PREFEITURA DE VALINHOS

Ofício nº 749/2016-DTL/SAJI/P

Ref.: **Requerimento nº 538/16-CMV**
Vereador José Henrique Conti
Processo administrativo nº 9.297/2016-PMV

Nº PROTOCOLO 00980/2016	Data/Hora Protocolo: 17/05/2016 16:29
	Resposta n.º 1 ao Requerimento n.º 538/2016
	Autoria: CLAYTON ROBERTO MACHADO
	Assunto: Informações sobre corte de árvores na Praça Engenheiro Fortunato José Borin.

Foto 01: Foto mostrando raízes expostas dos indivíduos arbóreos localizados na praça

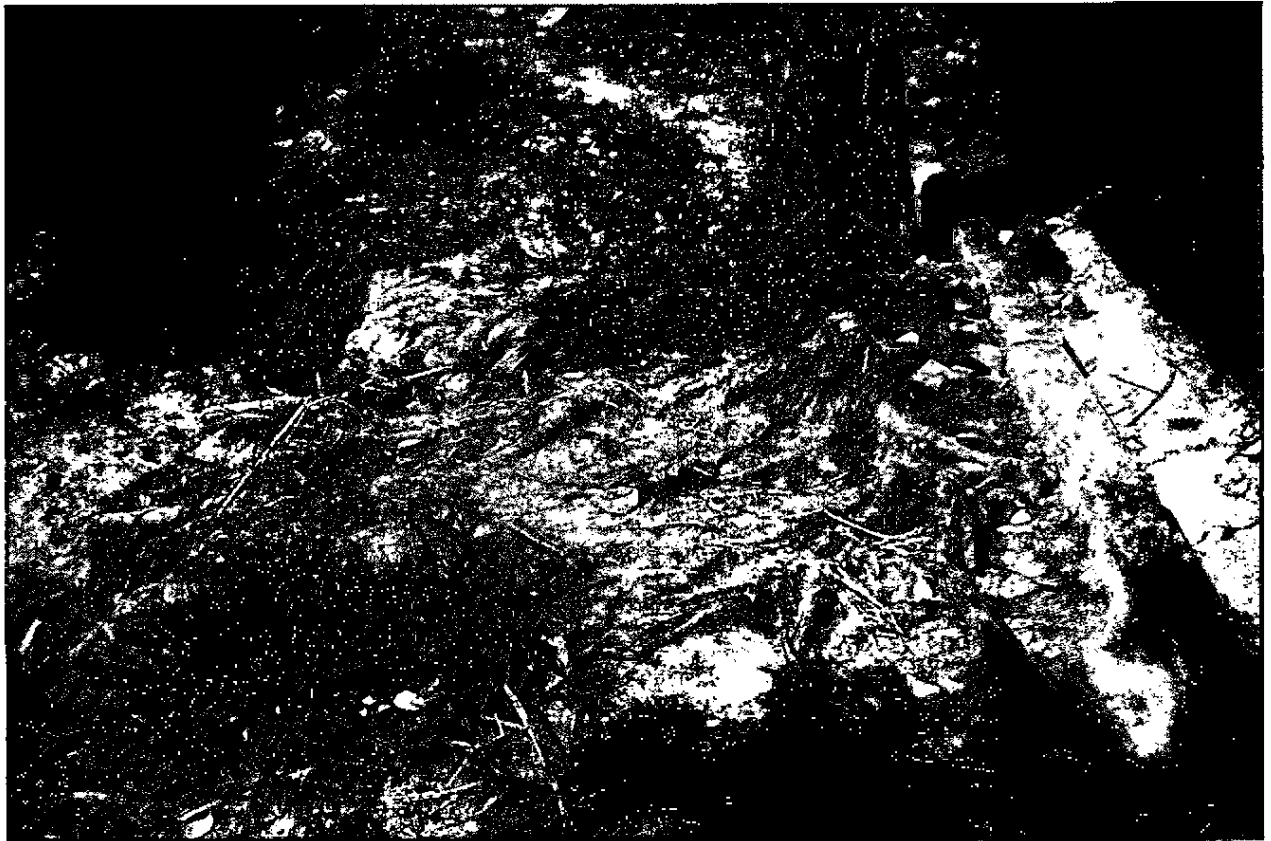
Venho através deste, informar que conforme vistoria "*in loco*" constataram-se 03 indivíduos arbóreos identificados como *Alfeneiro* (*legustrun sp*) localizados em passeio público da Rua Raimundo Bissoto dentro da praça Fortunato José Borin com média de 7 metros de altura, esses indivíduos arbóreos se encontram com sério risco de queda devido a queda de talude causada pelas fortes chuvas e péssimo estado fitossanitário apresentando também podridão do caule devido a ataque de cupins. Por se tratar de uma área de trânsito de pedestres será necessária a remoção para evitar acidentes no local.

Segue em anexo as fotos dos indivíduos que serão removidos.

Foi constatado pelos técnicos, após vistoria, que 03 indivíduos arbóreos localizados no passeio público da rua Raimundo Bissoto, com média de 7 metros de altura, encontravam-se com sérios riscos de queda devido ao deslizamento do talude por influência das fortes chuvas ocorridas e pelo péssimo estado fitossanitário e podridão do caule devido ao ataque de cupins.

Finalmente, a área técnica da Secretaria de Obras e Serviços Públicos informa que não há previsão de retirada de novos elementos arbóreos do local, que a destoca já foi realizada e que após a finalização das obras de revitalização da Praça será realizada sua arborização.
